MEMORANDO
DSH-900-2023

ASUNTO: Informe Técnico del Estudio de Impacto Ambiental categoría II
“Rehabilitación de un Tramo de Camino de una Longitud De 4.5 Kilómetros
que conduce Hacia la Cima Del Volcán Barú”.

INFORME TÉCNICO No. DSH-152-2023

INFORME DE REVISIÓN y CALIFICACIÓN DE ESTUDIO DE IMPACTO AMBIENTAL
(E_sIA)

REPUBLICA DE PANAMÁ
 EIA CATEGORÍA II
 REHABILITACIÓN DE UN TRAMO DE CAMINO DE UNA
 LONGITUD DE 4.5 KILOMETROS QUE CONDUCE HACIA
 LA CIMA DEL VOLCAN BARÚ

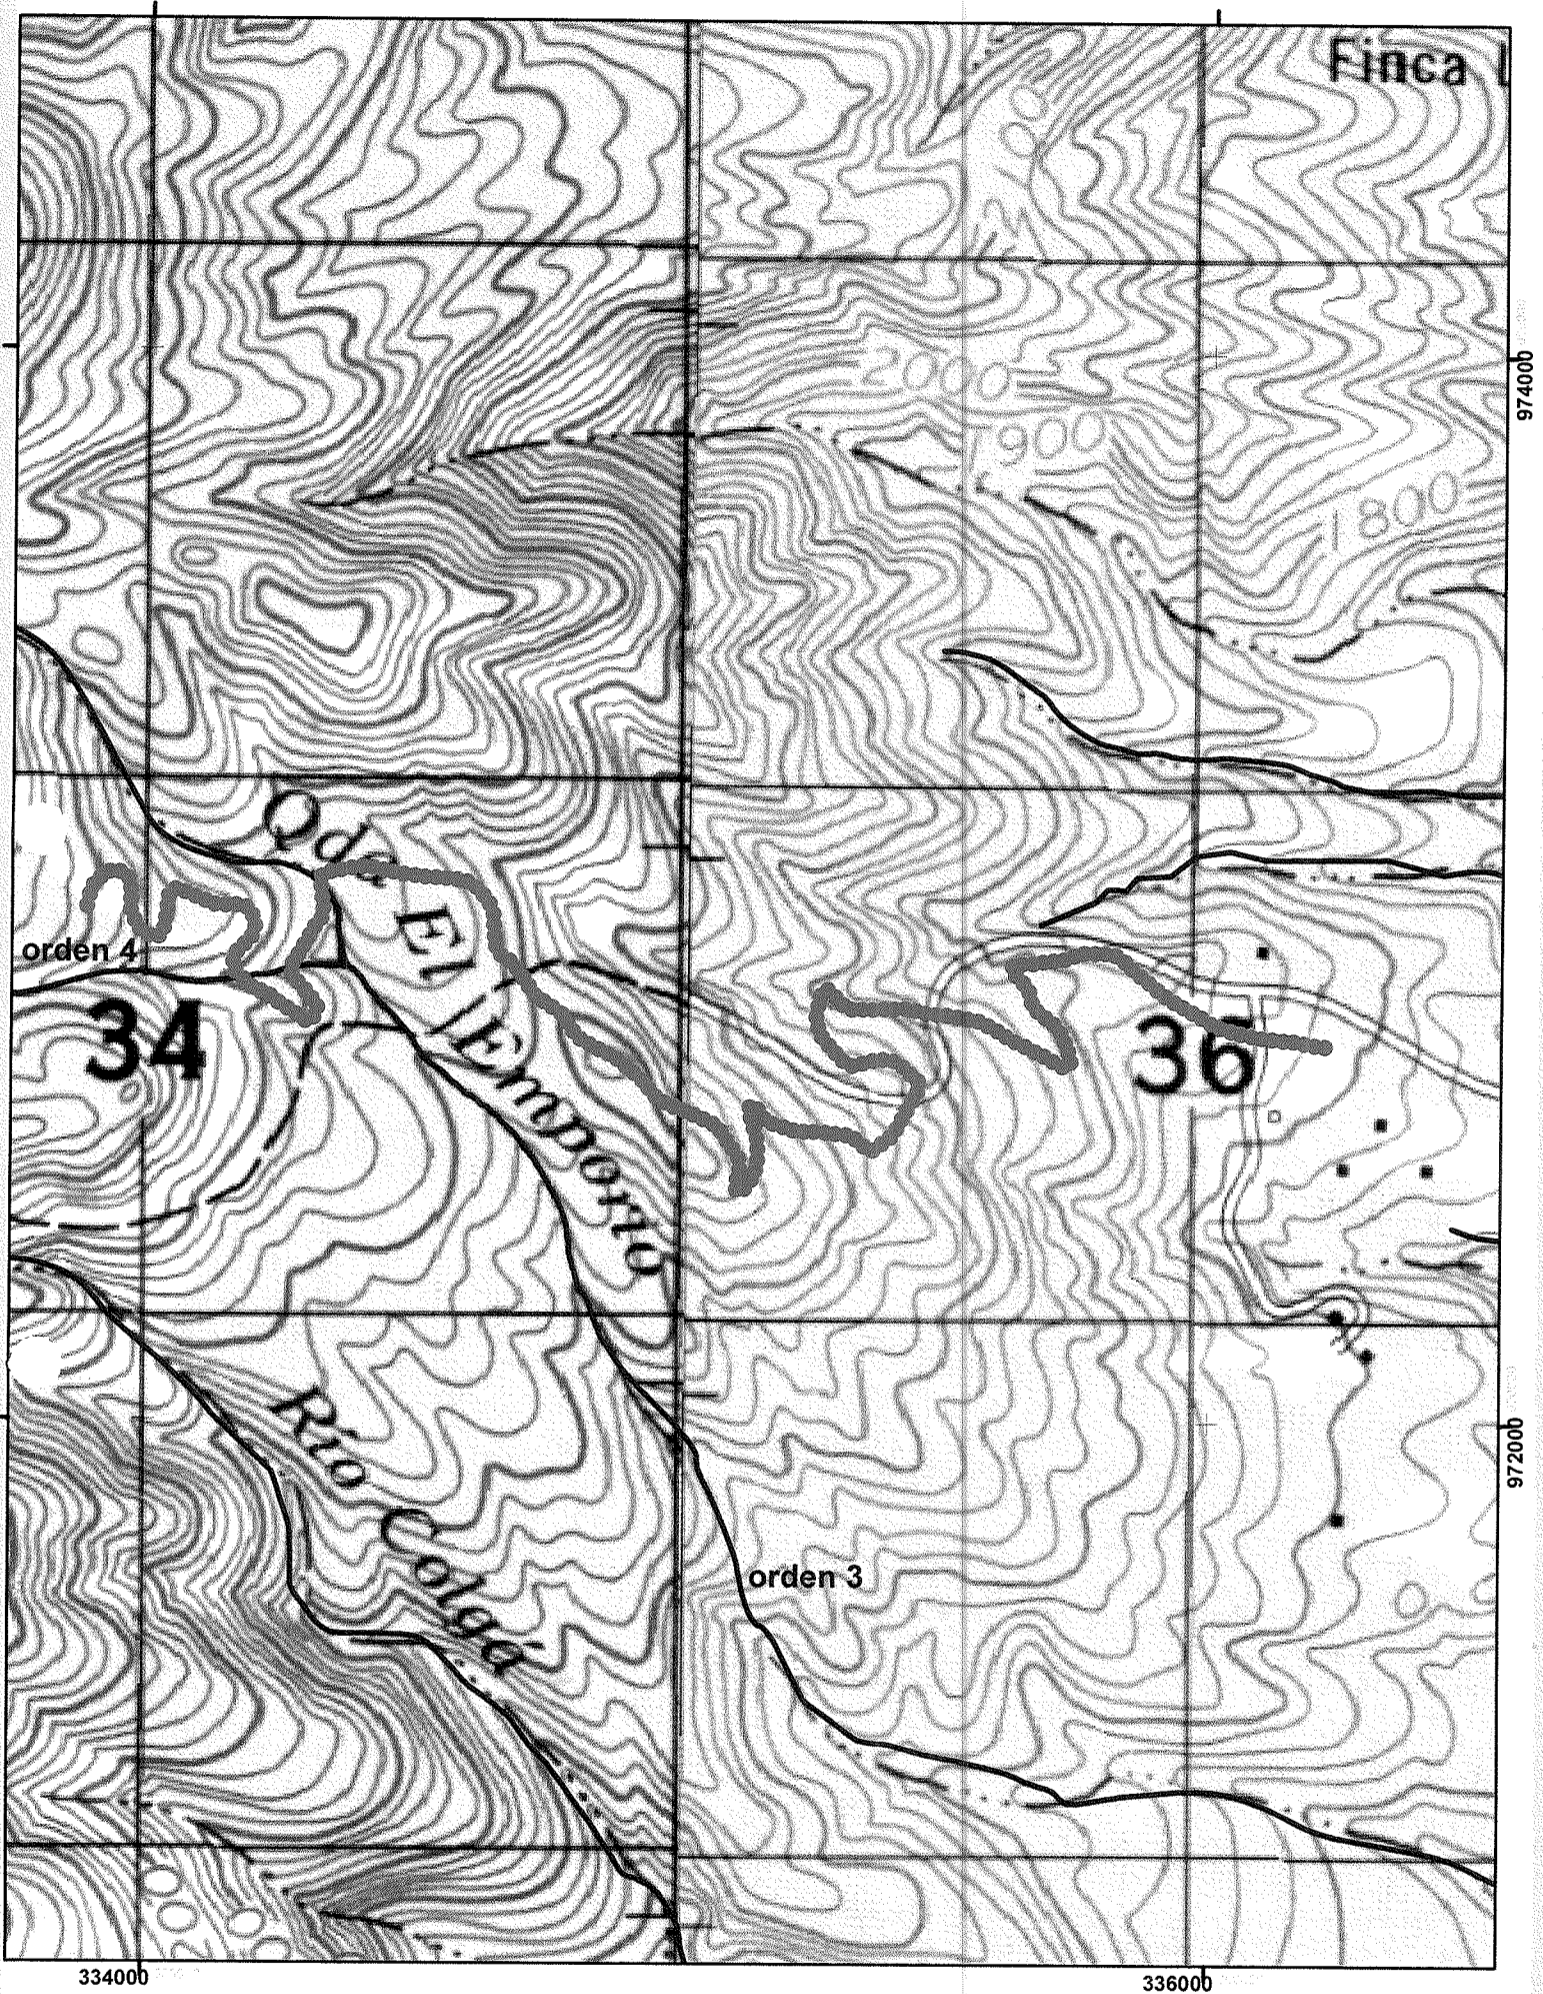
En base a las coordenadas UTM georreferenciadas de los vértices que conforman el alineamiento del proyecto, suministrada por el promotor, y con la base de datos de las cuencas hidrográficas y la capa de red hidrológica se elaboró mapa de ubicación geográfica a escala 1:30,000 del proyecto denominado "Rehabilitación de un Tramo de Camino de una Longitud de 4.5 Kilómetros que conduce hacia la Cima del Volcán Barú", donde se pudo conocer que a lo largo del alineamiento del camino existente, se interceptan dos (2) fuentes hídricas y se identifican tres puntos de intervención en los cuerpos de agua. (**Ver mapa adjunto**).

Se pudo determinar en el mapa de ubicación geográfica a escala 1:30,000, del proyecto denominado, “Rehabilitación de un Tramo de Camino de una Longitud de 4.5 Kilómetros que conduce hacia la Cima del Volcán Barú y lo indicado en la *Resolución de Viabilidad Ambiental N° DAPB-188-2022*, que a lo largo del alineamiento de la carretera a rehabilitar atraviesan por dos (2) fuentes hídricas, ambas se ubican cercana al área de influencia del Proyecto.

1. Se pudo determinar en el análisis del mapa de ubicación geográfica a escala 1:30,000, del proyecto denominado, “Rehabilitación de un Tramo de Camino de una Longitud de 4.5 Kilómetros que conduce hacia la Cima del Volcán Barú y lo que señala la *Resolución de Viabilidad Ambiental N° DAPB-188-2022*, que a lo largo del alineamiento de la carretera se evidencian dos (2) fuentes hídricas...”, en las páginas 22 y 135 del EsIA, señalan que *Sobre el alineamiento del Proyecto pasa un cuerpo de agua intermitente la cual se mantiene sin agua durante la temporada seca denominada Quebrada El Emporio*. Sin embargo, no se incluye la segunda fuente hídrica denominada Quebrada Sin Nombre que pasa sobre el alineamiento de la carretera. **Dado lo anterior, se solicita:**

- b) Se debe describir dentro del EsIA, las medidas de prevención y mitigación a implementar en la fuente hídrica denominada Quebrada Sin Nombre.
2. De acuerdo al mapa de ubicación geográfica generado a lo largo del alineamiento de la carretera se identifican dos puntos de intervención a la Quebrada Sin Nombre y un punto a la *Quebrada El Emporio*, de acuerdo a la red hidrológica. En la página 129 del EsIA, se menciona, ***sin embargo, se recomienda adaptar la estructura de paso al análisis de la sección transversal 5 y así proponer un diseño civil que permita el libre flujo en caso de un evento extremo de precipitación. Por lo que se solicita:***

- c) El promotor debe aclarar y especificar qué tipos de diseño de obras de drenaje serán rehabilitadas en el alineamiento de la carretera, de acuerdo al mapa de ubicación geográfica, donde se evidencian tres puntos de intervención a las fuentes hídricas mencionadas, Por otro lado, si el promotor propone un nuevo diseño de estructura de drenaje (cajones, tuberías, puentes..), estas modificaciones al cauce de las fuentes hídricas se consideran obras en cauce, deben ser justificadas e incluidas como análisis en los Estudios Hidrológicos e Hidráulico de cada fuente hídrica, Es importante indicar que todas las obras en cauce (tres 3) y sus actividades deben de contemplarse dentro del EsIA. Como es la ubicación, medidas y en las coordenadas UTM con datum de referencia WGS84, que determinan el área correspondiente a cada obra en cauce y el promotor deberá realizar los trámites correspondientes ante el Ministerio de Ambiente de su jurisdicción.

- a) El promotor debe incluir dentro del EsIA, la fuente hídrica denominada Quebrada Sin Nombre, está quebrada intercepta dentro de un punto del alineamiento de la carretera, por lo tanto, se debe presentar el Estudio Hidrológico e Hidráulico de la Quebrada Sin Nombre donde se refleje los niveles de aguas máximos en consideración de las infraestructuras a desarrollar, con un periodo de retorno de 100 años. firmado por el profesional idóneo.
